# Dodatek č.1

uzavírají níže uvedeného dne, měsíce a roku podle § 2586 a násl. zákona č. 89/2012 Sb., občanský zákoník, v platném znění (dále jen „zákon“), tento dodatek č. 1 (dále jen „dodatek“) ke smlouvě o dílo označené jako „ITI – ZŠ Svobodné Dvory – přístavba a rekonstrukce odborných učeben – dokončení rozestavěné stavby“ ;

- vymezení předmětu dodatku: dodatek ke smlouvě o dílo – „ITI - ZŠ Svobodné Dvory - přístavba a rekonstrukce odborných učeben – dokončení rozestavěné stavby“

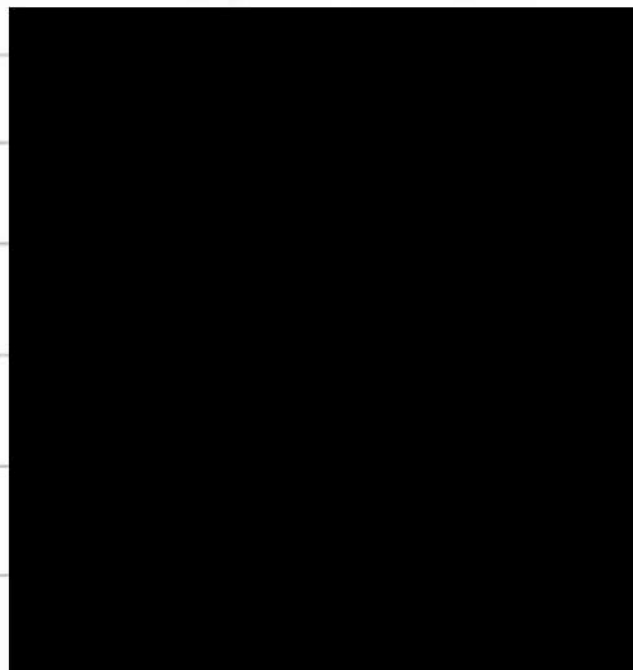
Akce: ZŠ Svoborné Dvory			
Stavební úpravy a modernizace odborných učeben v ZŠ			
		poř. číslo	část m. vydání
<b>Změnový list (ZL)</b>		<b>7</b>	
název ZL Změna svítidel			
Pozice - Objekt: SO 03 - Dokončení schodiště			
<b>Popis změny, odůvodnění</b>			
Změna svítidel (§222 odst.4 - nesoulad výkazu výměr s PD, nevhodně označené položky, která nejsou jednoznačná)		navýšení ceny	úspora ceny
		100 125,80	0,00
Celková cena změnového listu č.7 bez DPH		100 126 Kč	- Kč
Příloha: ANO/NE		AND	
Popis přílohy:		položkový rozpočet (1x)

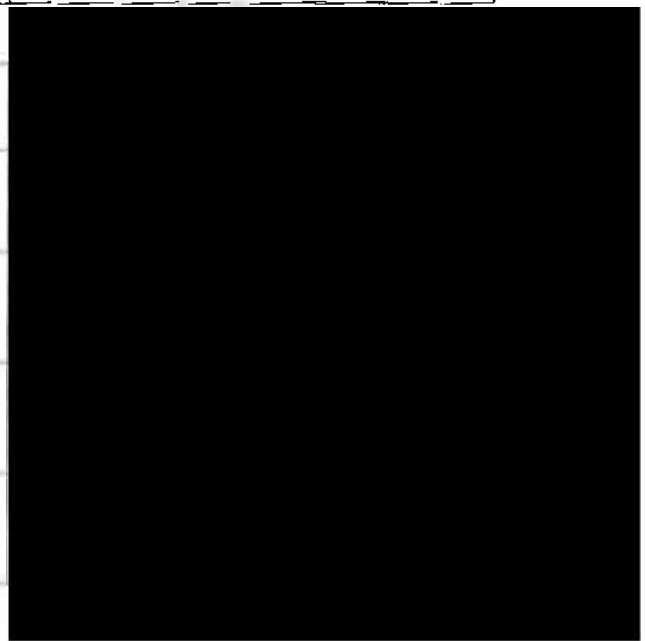
poř. číslo	dotupřádaní
<b>Změnový list (ZL)</b>	<b>8</b>	
název ZL: <b>Změna ventilátoru – původní označení 600m3 – požadovaná 6000m3</b>		
Pozice - Objekt: ŠO 03- Dokončení schodiště		
<b>Popis změny, odůvodnění</b>		
Změna Ventilátoru – původní označení 600m3 – požadovaná 6000m3 (B222 obrs.4 – nesoulad výkazu výměr s PD)	navýšení ceny	snížení ceny
V rozpočtu 3- Dokončení schodiště je v položce č. 84 uvedena kapacita ventilátoru 600 m3/hod ve středě s projektem (Chyba projektu), který je nahrazen odpovídajícím ventilátorem o kapacitě 6 000 m3/hod.	20 589,34	0,000
<b>Celková cena změnového listu č.8 bez OPH</b>	<b>20 589,34</b>	<b>Kč</b>
Příloha: ANO/NE	ANO	
Popis přílohy:	položkový rozpočet (1x)

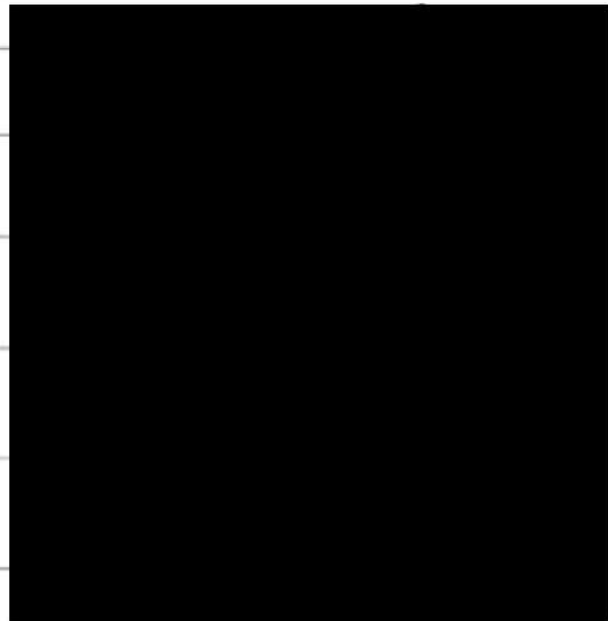
Akce: ZŠ Svobodné Dvory		
Stavební úpravy a modernizace odborných učeben v ZŠ		
	noř. číslo	datum vydání
<b>Změnový list (ZL)</b>	<b>9</b>	
název ZL: <b>Doplnění položek lešení, úprava konstrukčního systému</b>		
Pozice - Objekt: SO 03- Dokončení schodiště		
<b>Popis změny, odůvodnění</b>		
Doplnění položek lešení, úprava konstrukčního systému (§222 odst.4 - nesouhlas výkazu výměr a PD, dodatečná konstrukce)	navýšení ceny	snížení ceny
	257 318,69	0,00
<b>celková cena změnového listu č.9 bez DPH</b>	<b>257 318,69</b>	<b>- Kč</b>
Průloha: ANO/NE	ANO	
Popis průlohy:	položkový rozpočet (1x)

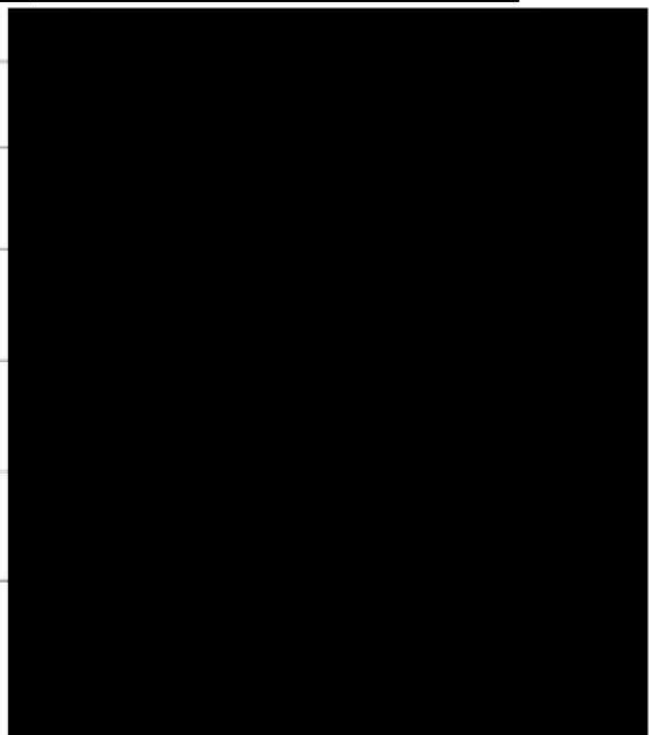
poř. číslo	datum vydání
<b>Změnový list (ZL)</b>	<b>10</b>	
název ZL: Úprava elektrického vedení a doplnění konstrukčních prvků		
Pozice - Objekt: SO 03- Dokončení schodiště		
<b>Popis změny, odůvodnění</b>		
Úprava elektrického vedení a doplnění konstrukčních prvků - po dokončení hrubé stavby byly doplněny elektrické záručky a upraveno jejich umístění (§222 odst.4)	navýšení ceny	snížení ceny
	5 913,13	0,00
<b>Celková cena změnového listu 6.10 bez DPH</b>	5 913,13	- Kč
Příloha: ANO/NE	ANO	
Popis přílohy:	položkový rozpočet (1x)
